**Итно безбедносно известување
Имплантабилни уреди за следење на работата на срцето Reveal LINQ™ со
TruRhythm™**

Оневозможено детектирање на настаните Brady и Pause по настанато делумно електрично
ресетирање
Достапно ажурирање на софтверот

Ноември 2021

Референтен број на Medtronic: FA978 Фаза II

ДОДАТОК А

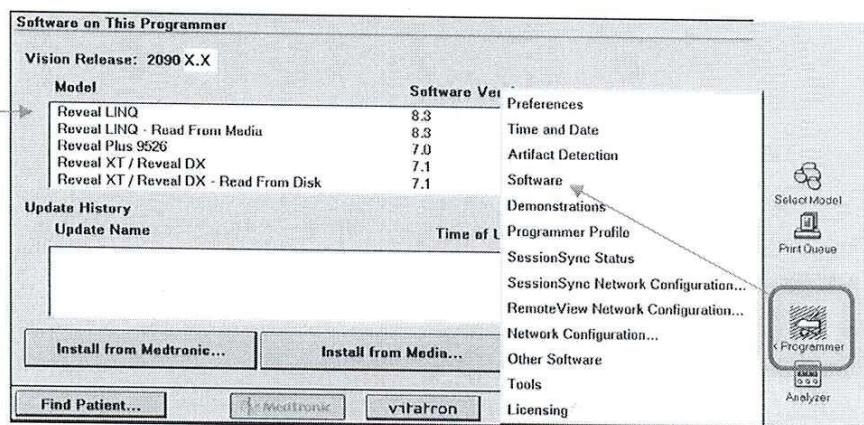
Како да потврдам дали Reveal LINQ ICM на пациент има применено софтверско ажурирање?

Клиничарите може да потврдат дали некој ICM на пациент добил софтверско ажурирање со верификување на ID на конфигурација на уредот преку 2090 или Encore програматор (LMM нема да го прикаже ID на конфигурацијата). За да го лоцирате ID на конфигурацијата на уред, внесете ја следствената сесија и испечатете го извештајот на параметри. Сите Reveal LINQ ICM што добиле софтверско ажурирање ќе имаат ID на конфигурација што завршува со „1“ (пр. X-X-X-1).
